SPECYFIKACJA WARUNKÓW ZAMÓWIENIA „Przebudowa i rozbudowa stadionu miejskiego w Dynowie- etap I”

Nr sprawy: SG.271.3.2023

Dotyczy zamówienia publicznego: „Przebudowa i rozbudowa stadionu miejskiego w Dynowie- etap I”

WYJAŚNIENIA NA ZADANE PYTANIA

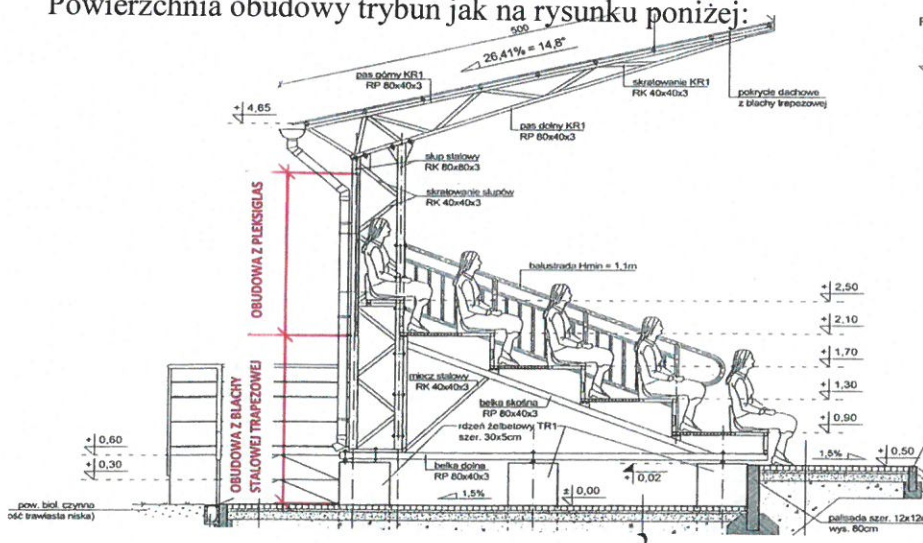
„Prosimy o podanie ilości (m²) obudowy trybun z płyt pleksiglas oraz podanie specyfikacji płyt (grubość, kolor itp.) oraz sposobu mocowania do konstrukcji trybuny”.

Powierzchnia obudowy trybun jak na rysunku poniżej:

- 1) pleksiglas – 90 m² (materiał poliwęglan komorowy grubości 10 mm, trudnopalny – Klasa reakcji na ogień B-s1,d0 wg PN-EN 13501-1),
- 2) blacha – 92 m² (blacha stalowa trapezowa powlekana o wys. profilu min 18 mm = 92 m²).

Montaż obudowy do konstrukcji stalowej.
